Onderwerp:
Verkeerde fabrieksinstelling - alleen koelen

Met deze Rapid News willen we u informeren over een verkeerde fabrieksinstelling van de infrarood afstandsbediening ARC452A1 die als standaard accessoire wordt geleverd bij de FVXM-F serie units

Operation manual

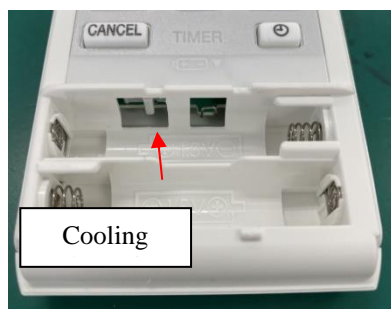
Als de installateur of klant de verwarmingsfunctie wil gebruiken, kunnen ze het pictogram Auto en het pictogram Verwarming niet vinden op de afstandsbediening.

Ze kunnen dus geen automatische of verwarmingsmodus gebruiken.

De oorzaak is een instellingsprobleem van de afstandsbediening.

- This remote controller is common to the heat pump model and cooling only model. Use the dipswitches on the remote controller to set the heat pump model or cooling only model.
- Refer to the following explanation and make the setting as shown in the illustration.
 - For customers of Heat pump model: Set to H/P
 - For customers of Cooling-only model: Set to C/O
